改善箇所説明図

チャイルドシート固定用 ISOFIX ロアアンカレッジ

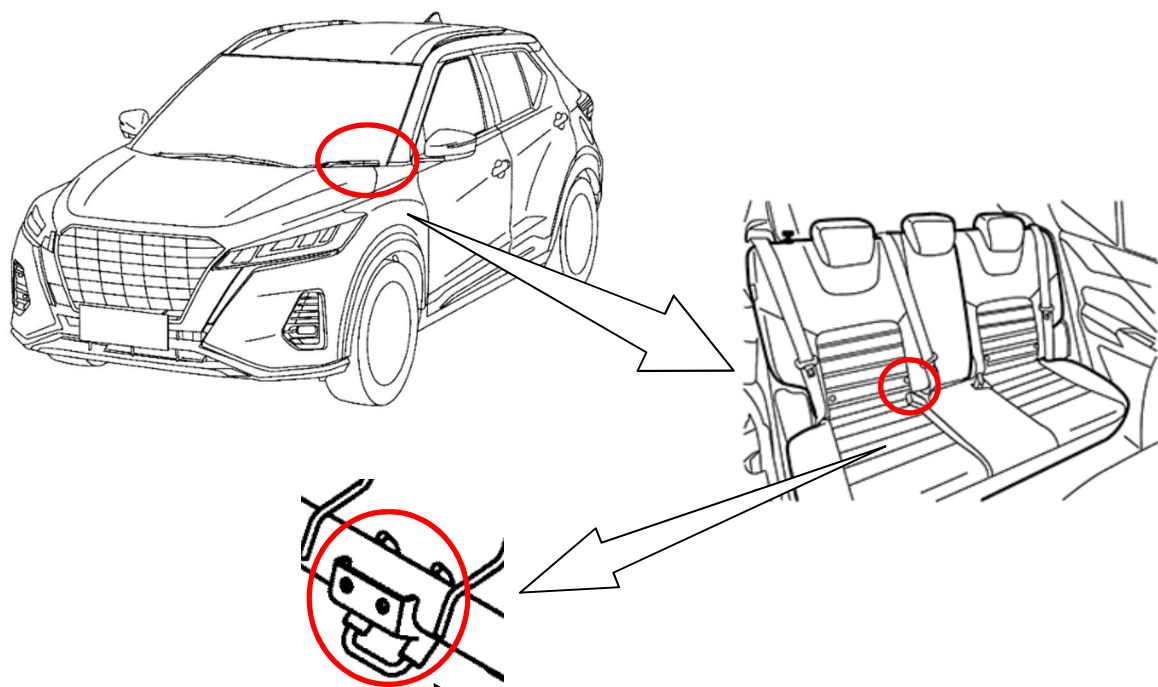
基準不適合発生箇所

後席右座席中央側のチャイルドシート固定用 ISOFIX ロアアンカレッジのブラケットにおいて、成形型が不適切なため、ブラケット嵌合部寸法が規定より狭くなることもあり、最悪の場合チャイルドシートを取り付けられないおそれがある。

全車両、ブラケットを点検し、寸法が不適切な場合はブラケットを修正する。
